## ESCLARECIMENTO 5

Identificamos algumas inconsistências na planilha sintética com relação ao projeto. Apresentamos abaixo:

Figura 1 Exemplo da auditoria de modelo

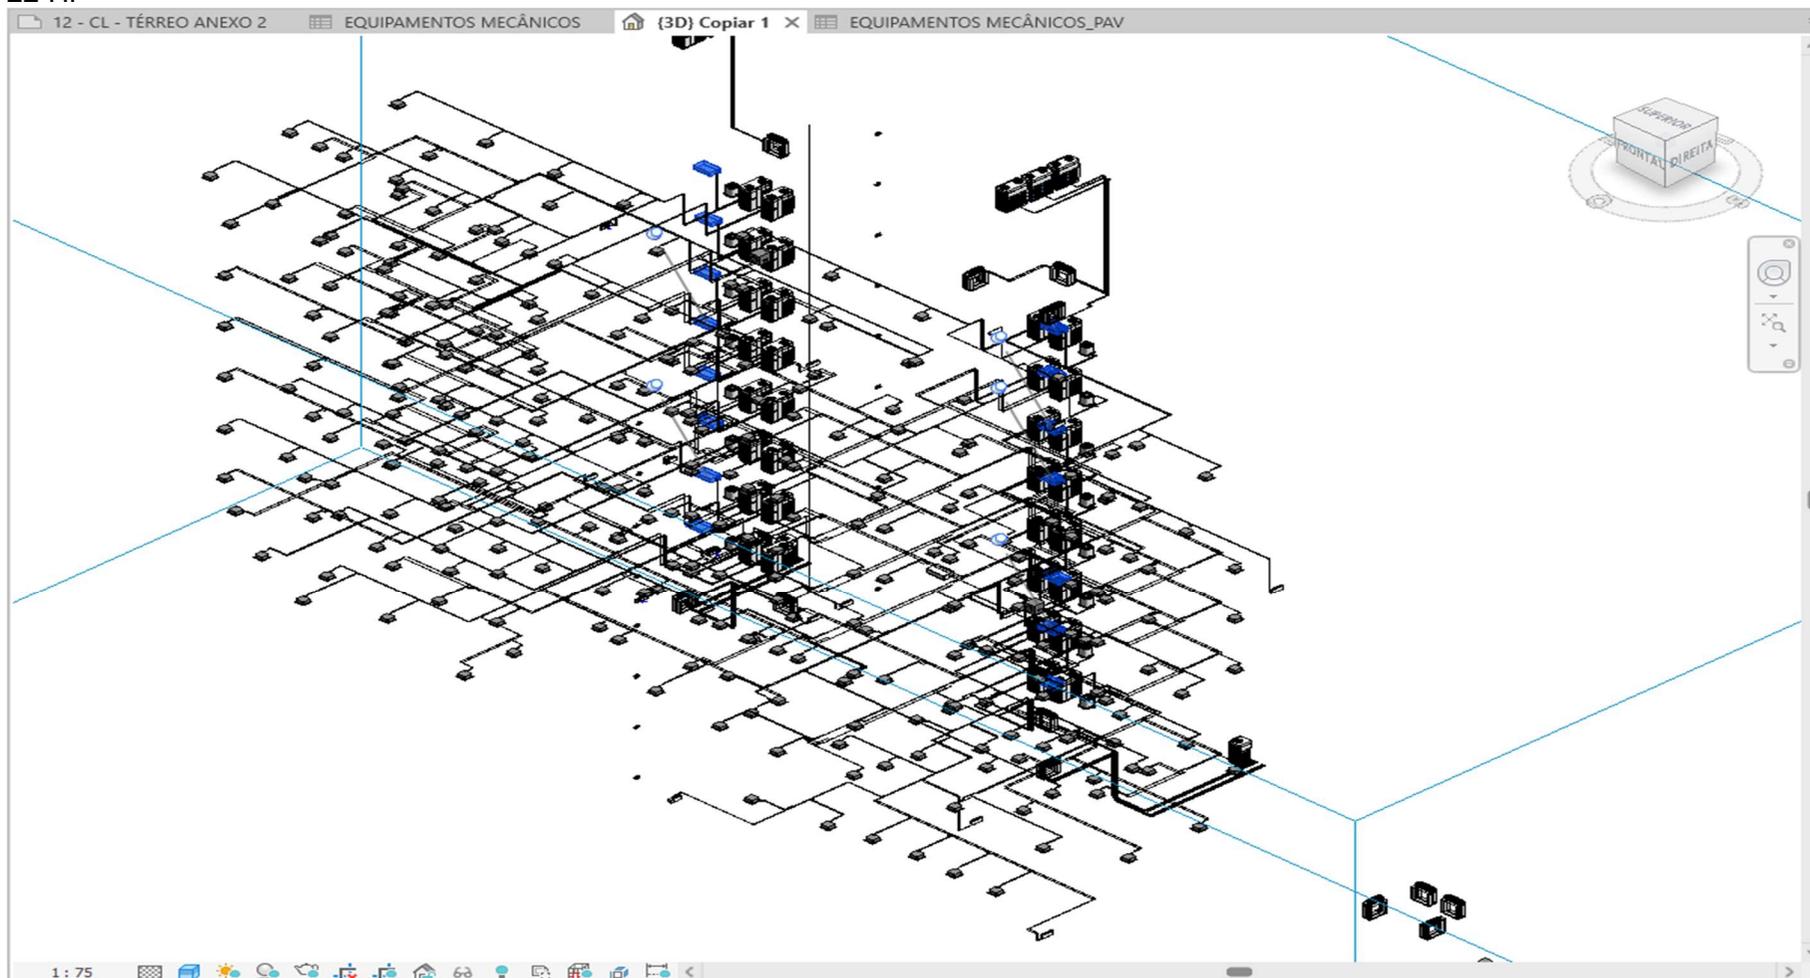
EDIFICIO SEDE		
EQUIPAMENTO	PROJETO	PLANILHA
V6 10HP SIDE DISCHARGE	10	16
V6 20HP DESCARGA VERTICAL	12	7
V6 22HP DESCARGA VERTICAL	0	3
V6 24HP DESCARGA VERTICAL	15	14
V6 26HP DESCARGA VERTICAL	3	9
V6 30HP DESCARGA VERTICAL	2	4
V6 32HP DESCARGA VERTICAL	2	5

Isso representa uma diferença de mais de 300HP.

Claramente existe uma discrepância entre o projeto ou a planilha, algum dos dois deve estar desatualizado. Sugerimos que o certame seja suspenso para que as devidas adequações sejam realizadas, haja visto que isso representará uma diferença considerável no valor da licitação.

1. Auditado o modelo do projeto verificamos que a quantidade posta em planilha está coerente não havendo razão para alteração.

22 HP
